Smart Configurator for RZ V1.13.0

リリースノート

3.1.2 DTSi ファイル出力の修正

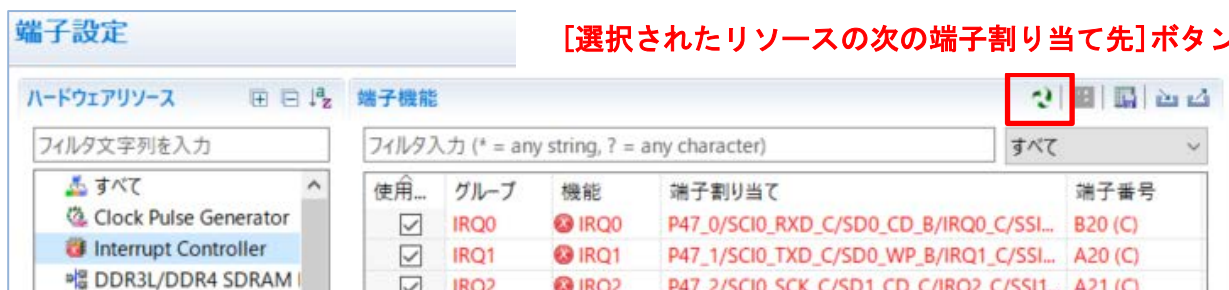
出力するDTSiファイルの内容を、下記のように修正しました。

【修正前：V1.12.0】

```
&pfc {
    mtclk_pins: mtclk {
        renesas,groups = "mtclka_a","mtclkb_a";
        renesas,function = "mtclk";
    };
};
&mtclk {
    pinctrl-0 = <&mtclk_pins>;
    pinctrl-names = "default";

status = "okay";
};
```

【修正後：V1.13.0】

```
&pfc {
    mtclk_pins: mtclk {
        groups = "mtclka_a","mtclkb_a";
        function = "mtclk";
    };
};
&mtclk {
    pinctrl-0 = <&mtclk_pins>;
    pinctrl-names = "default";

status = "okay";
};
```
